Conformément à la directive européenne 2008/96/CE  
concernant la gestion de la sécurité des infrastructures routières  
transposée par le décret du GW du 22 décembre 2010

## Cyclostrade de Colonster

<u>Numéro XFlow</u> :	17191
<u>Date de la réunion EISR</u> :	3 février 2023
<u>Date de rédaction</u> :	8 février 2023
<u>Date de la validation</u> :	
<u>Auditeur(s)</u> :	Sébastien Lannois (certificat ASRW007)
<u>Expert(s)</u> :	-
<u>Auteur de projet</u> :	Xavier Bruyère
<u>Demandeur</u> :	Département des Routes de Liège
<u>Routes concernées</u> :	boulevard du Rectorat (N635), boulevard de Colonster (N635z), rue de Tilff (N633), chemin du château, chemin de la Botanique, allée des Platanes, allée des
<u>Réseau transeuropéen</u> :	Non
<u>Type de procédure d'audit</u> :	Complète / <b>réduite</b> / simplifié
<u>Participants</u> :

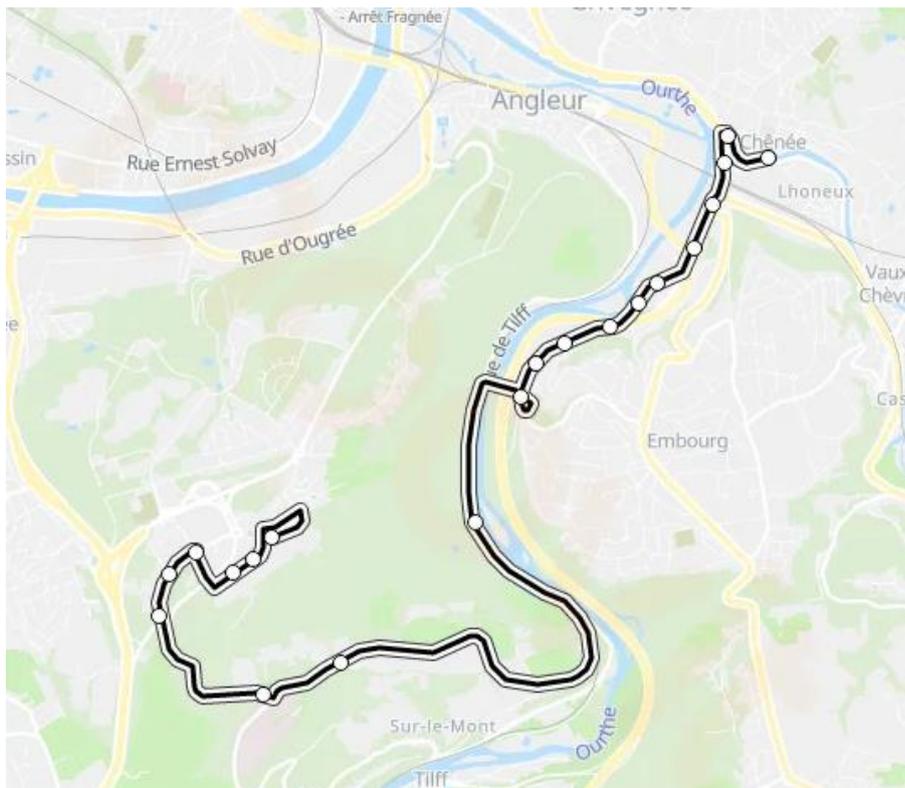
Il manque sur cette carte la ligne 158 qui présente une fréquence de 2 bus/h/sens.

### 9.2.1 Option 1 – Créer un passage pour piétons et une traversée cyclable

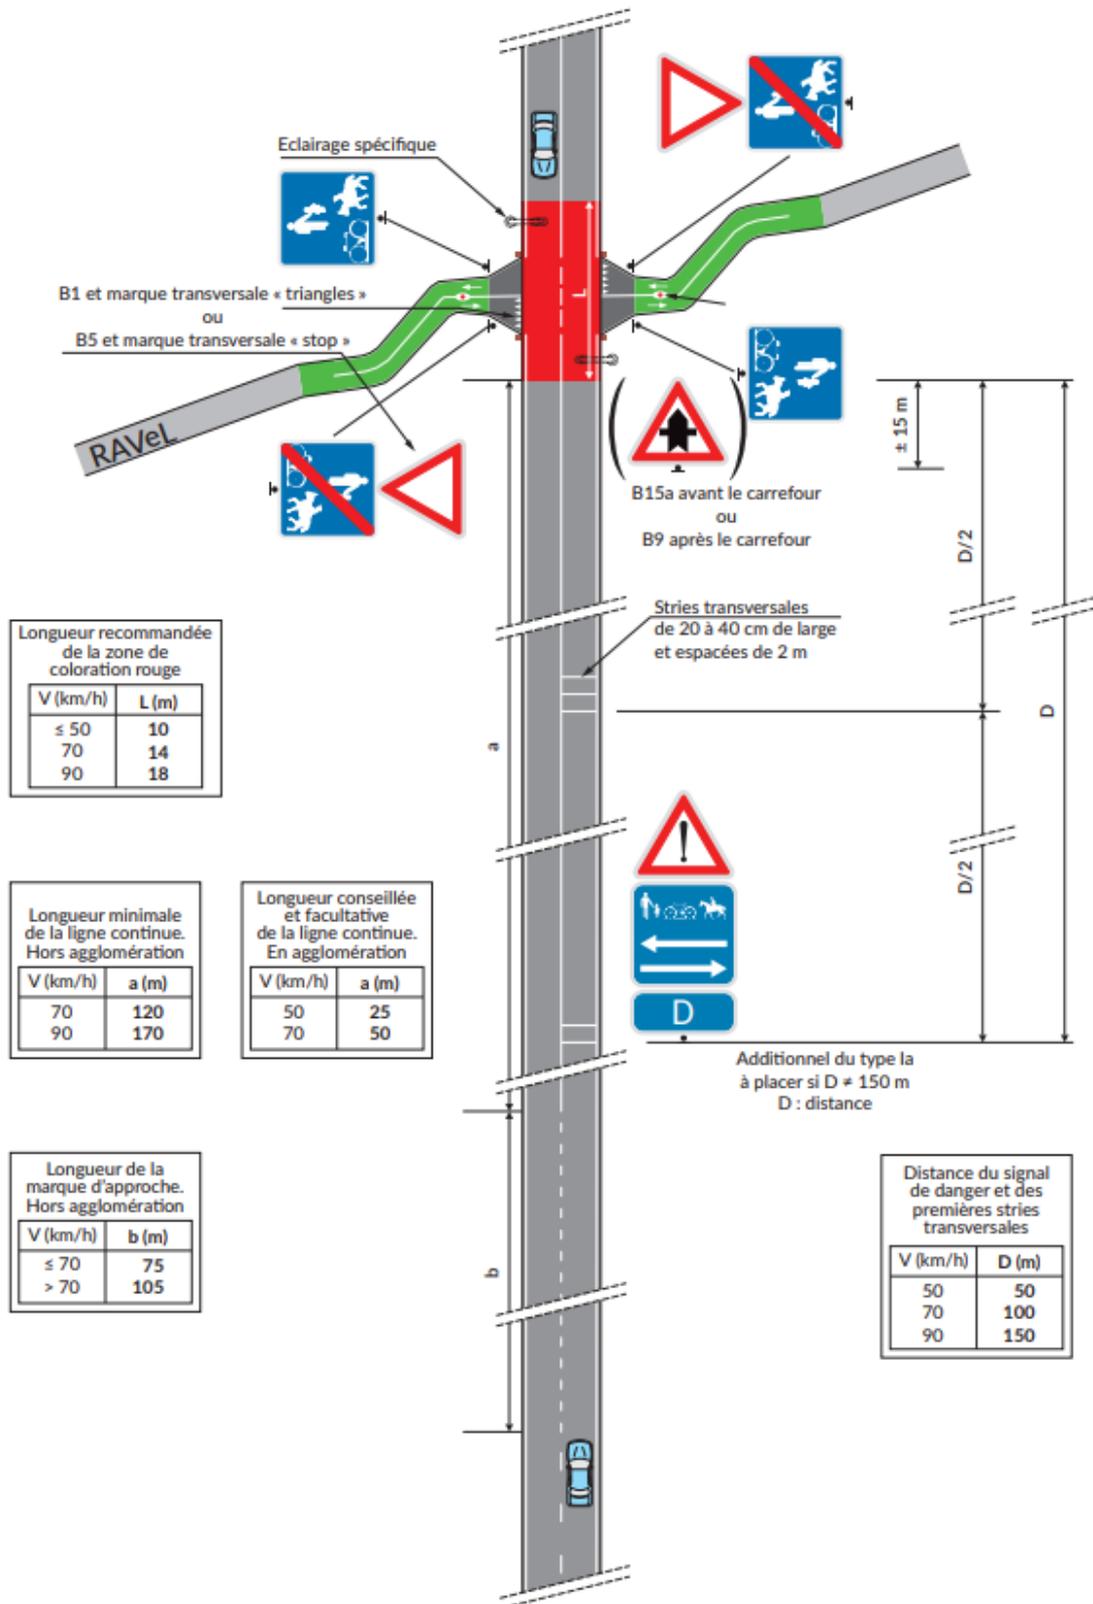
Il est demandé par les détenteurs de la gestion du périmètre protégé autour du Château de Colonster d'éviter les aplats de couleur verte, qu'ils considèrent comme plus contraignant pour le cadre paysagé. Néanmoins, les aspects liés à la sécurité ainsi qu'à la cohérence sur le réseau routier régional devra également intervenir dans les réflexions.

La proposition illustrée en page précédent a fait l'objet d'un premier audit de sécurité (conception) le 9 septembre 2022. Ce rapport d'audit attire l'attention sur plusieurs aspects défavorables en termes de sécurité routière et présente des pistes d'amélioration visant à réduire les risques à hauteur de cette traversée. Une des principales contraintes est la nécessité de garder les deux tronçons du chemin du Château carrossables, y compris aux poids lourds. Cette contrainte implique des rayons de giration importants et augmente les points de conflits potentiels.

### 9.11.1 Option 1 – Maintenir la mixité

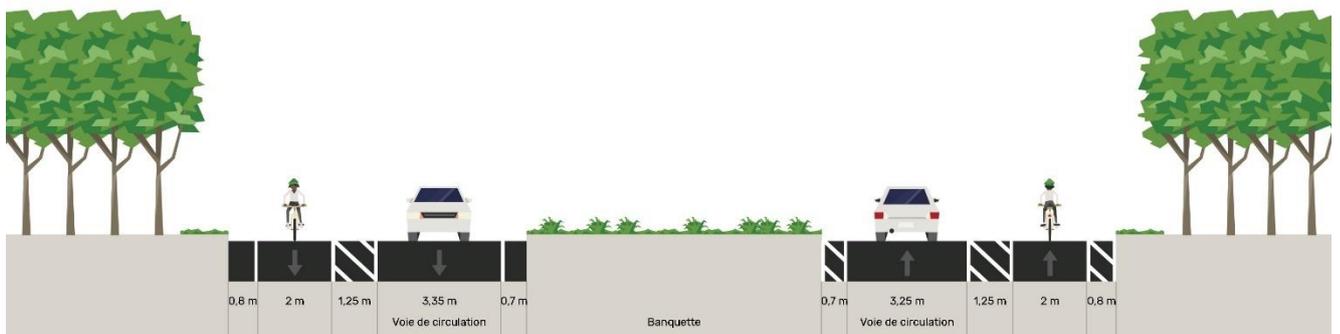
Contraire aux bonnes pratiques !

### 9.12.1 Option 1 – Maintenir la mixité

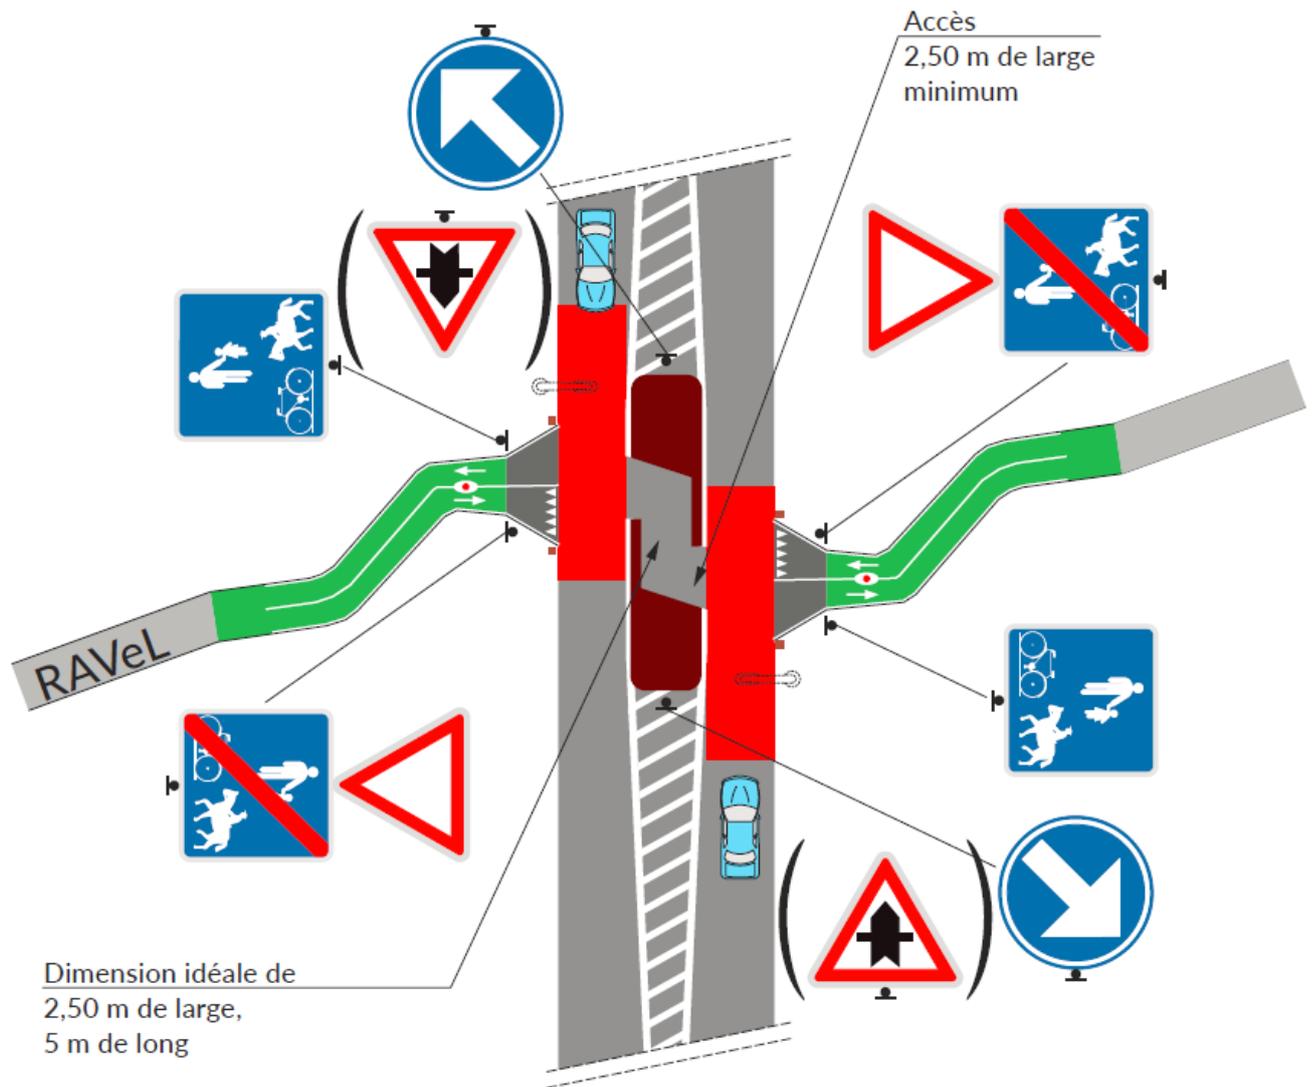
Contraire aux bonnes pratiques !

### 9.15.2 Option 2 – Créer une passerelle au-dessus des voies ferrées

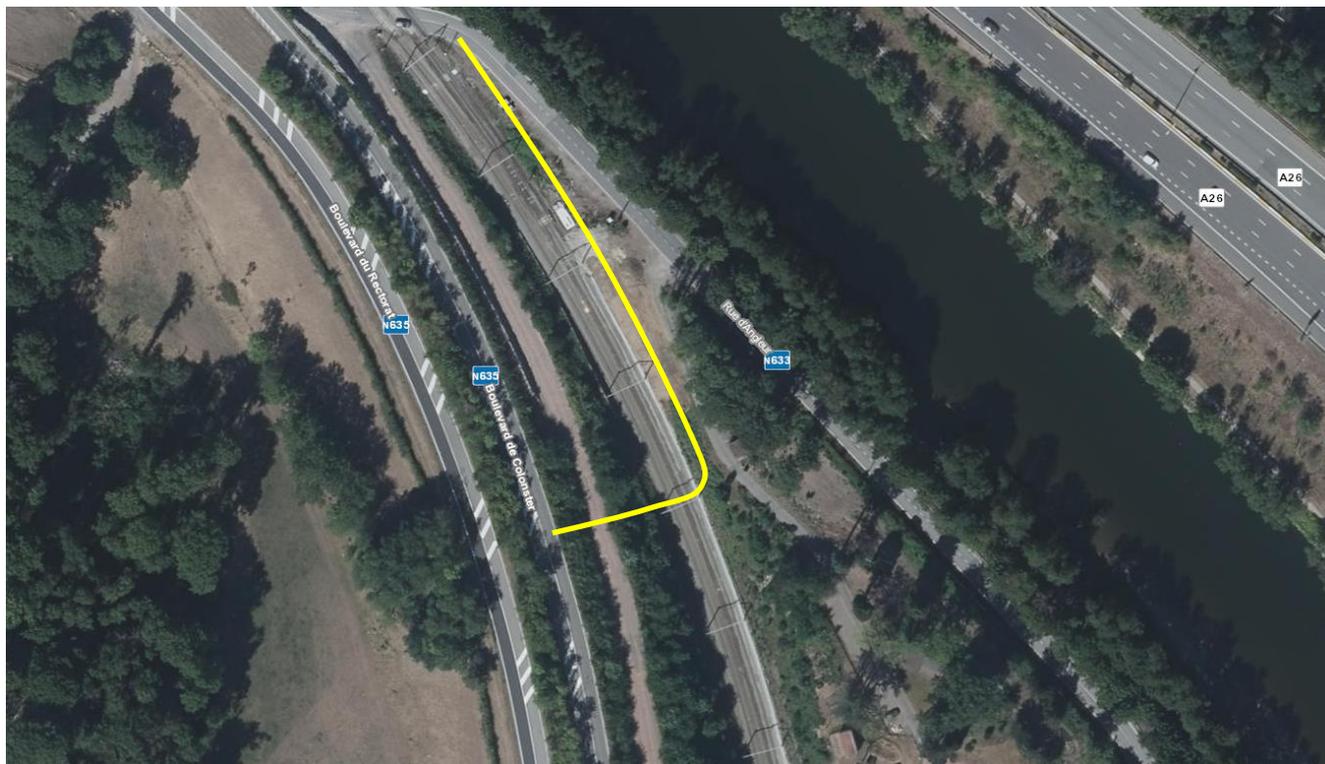
La dénivelée de la passerelle est énorme :

Le RAVeL est à la cote ~71,60 m. Les voies ferrées (ligne 43) sont à la cote ~74,50 m avec un gabarit ferroviaire est de 6-7 m.
